Prof. dr hab. inż. Marek Siewniak

**EKSPERTYZA DENDROLOGICZNA STATYKI  
POMNIKA PRZYRODY – PLATANA KLONOLISTNEGO  
ROSNĄCEGO PRZY UL. KARMELICKIEJ W BYDGOSZCZY.  
OKREŚLENIE WPLYWU PLANOWANEJ ROZBUDOWY KOMPLEKSU OPERY  
WRAZ ZE SPOSOBEM PROWADZENIA PRAC.  
Wykonana zintegrowaną, bezinwazyjną metodą tensometryczną Elasto-Inklino.**

### **2.1 Wpływ przebudowy kanalizacji burzowej wzdłuż ul. Karmelickiej.**

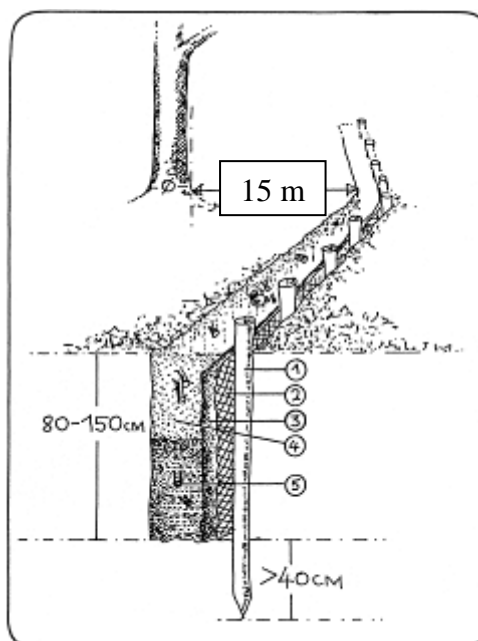
Większe obawy budzi projektowana rozbudowa/modernizacja kanału burzowego wzdłuż ul. Karmelickiej. Ulica Karmelicka wchodzi w strefę ochronną pomnika przyrody na całej szerokości. Wykonanie prac tradycyjnym wykopem jest z punktu widzenia statyki i fizjologii

drzewa niedopuszczalne. Wykop pozbawiłby drzewo dużej ilości korzeni. Poza tym wszelkie naprawy, wymiany burzowca w przyszłości będą związane z uszkodzaniem korzeni.

Przeprowadzenie nowego kanału wzdłuż ulicy Karmelickiej tradycyjnym wykopem poza zasięgiem systemu korzeniowego płatana jest niemożliwe. Projektowana trasa wschodnim brzegiem jezdni uszkodzi korzenie płatana i kasztanowca białego, rosnącego po wschodniej stronie jezdni. Stopień uszkodzenia powinien zostać rozpoznany dodatkowo, przed wykonaniem projektu.

Rozpoznanie geologiczno-hydrologiczne (Lit. 1 i 2) pozwala stwierdzić, że warunki hydrologiczne i gruntowe dają możliwość wykonania posadowienia kanału metodą przecisku. Metoda przecisku ma w tej konkretnej sytuacji trzy podstawowe zalety w stosunku do wykopu.

- a. Nie ingeruje w przestrzeń korzenienia
- b. Nie ingeruje w strefę saturacyjną.
- c. Nie powoduje trwałego ciągle drenowania przez warstwę podsypkową piasku pod kanałem na dnie wykopu.

**Wymóg konieczny** – istniejący kanał w obrębie rzutu korony (= zasięgu systemu korzeniowego) musi zostać pozostawiony. Korzenie rozwinęły się w dostosowaniu do kanału i wytworzył się stan pewnej równowagi pomiędzy infrastrukturą i korzeniami.
